Van: 5.1,2,e <5.1,2,e>
Verzonden: maandag 7 maart 2022 11:16
Aan: 'secretariaat@atgb.nl' <secretariaat@atgb.nl>
CC: 5.1,2,e <5.1,2,e>; 5.1,2,e <5.1,2,e@amsterdam.nl>
Onderwerp: Beoordeling gelijkwaardigheid daglichteis Waalsteeg 8 en 10 te Amsterdam

Hierbij het verzoek om de volgende casus te beoordelen:
Het gaat om beoordeling van de daglichttoetreding bij een verbouwplan in het centrum van Amsterdam. De Waalsteeg 8 en 10.
De ramen bevinden zich aan een steeg van circa 3 meter breed (ramen mogen niet worden meegenomen i.v.m. afstandseis)
Deze ramen zijn de enige mogelijkheid om de twee woningen te voorzien van daglicht.

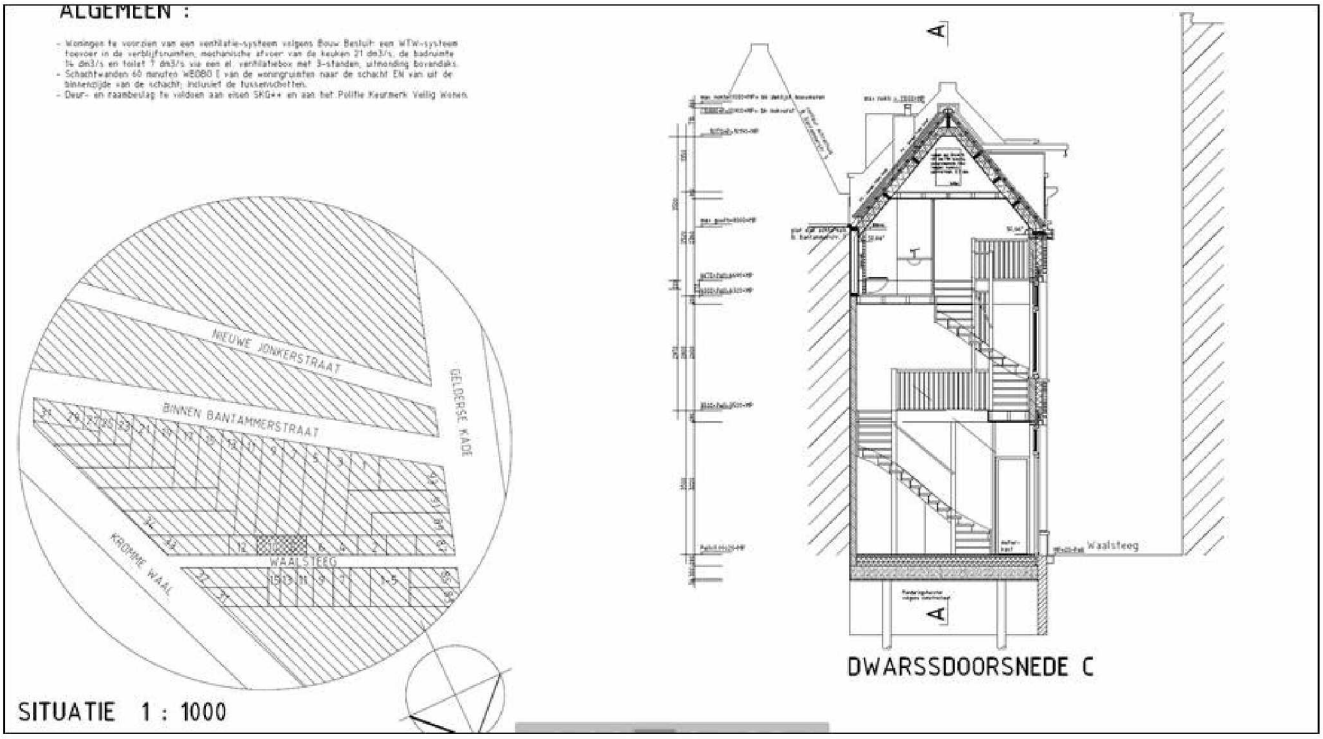
Er is door de initiatiefnemer, met berekeningen en tekeningen, dat kan worden voldaan aan de daglichteis zoals gesteld in het Bouwbesluit.
In deze beoordeling zijn echter de belendende panden meegenomen.

Kan worden ingestemd met deze uitgangspunten zoals aangetoond door de initiatiefnemer en daarmee kan beroep worden gedaan op een gelijkwaardigheid?
